Réf. CRMS : GM/BDG/UCL20068_677_PUN_Alseberg_621_SpijtigenDuivel Bruxelles, le 01/09/2021

Objet : UCCLE. Chaussée d'Alseberg, 621 – Estaminet « Au Vieux Spijtigen Duivel ».
Demande de permis unique portant sur la restauration de la façade avant à l'identique et le remplacement du poêle à charbon par un poêle à pellets.

Avis conforme de la CRMS

L'enseigne en 1973, vers 1990 et entre 2006-2011 (extr. du dossier de demande)

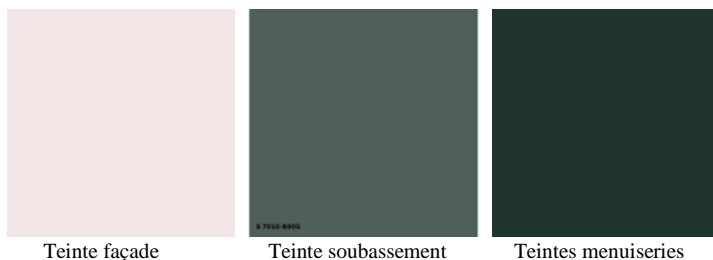
- Restauration à l'identique de l'enduit à la chaux, après dérochage des parties non adhérentes, voire de tout l'enduit si nécessaire ;
- Restauration de l'enseigne peinte : selon le descriptif joint à l'arrêté de classement, le panneau de l'enseigne remonterait au XVIIIe siècle. Dans l'étude jointe à la demande, le panneau serait de la fin du XIXe siècle. Aucune de ces datations n'est argumentée. Quant à l'illustration peinte, elle n'est plus d'origine mais a été repeinte au fil du temps. Des photos historiques la montrent notamment dans un état très altéré, presque illisible, dans les années 40-45, ainsi que dans les années 90. L'étude met en évidence au moins 5 réfections complètes de l'enseigne consistant à éliminer les soulèvements, à mastiquer les lacunes et à restituer l'illustration en tentant de rester autant que possible fidèle à l'image estompée. Mais au regard des photos anciennes, on voit que pas mal de détails ont évolué, notamment au niveau de l'anatomie du diable et de son visage, ainsi qu'un épaissement des traits de contour. Face à l'état actuel de l'enseigne et à la maladresse d'exécution de la dernière restauration, il est proposé de se référer à la peinture telle qu'on peut la voir en 1973, qui était de belle facture et assez bien documentée.
